CITTÀ DI SAN MAURO TORINESE

VARIANTE N. 4 AL P.R.G.C.

Relazione illustrativa in accoglimento delle osservazioni dell'ARPA Piemonte e della Regione Piemonte

INDAGINE GEOLOGICA

FA10 n42

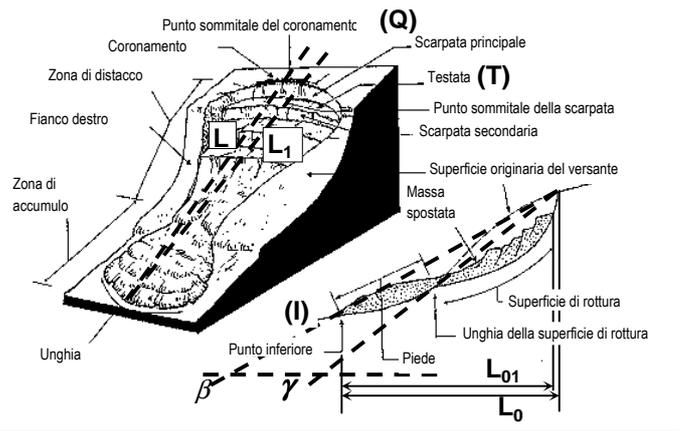
È stato inoltre aggiunto il fenomeno gravitativo FA10n.42, che rappresenta la locale riattivazione (Dicembre 2008 e Aprile 2009) del fenomeno FQ10n.42.
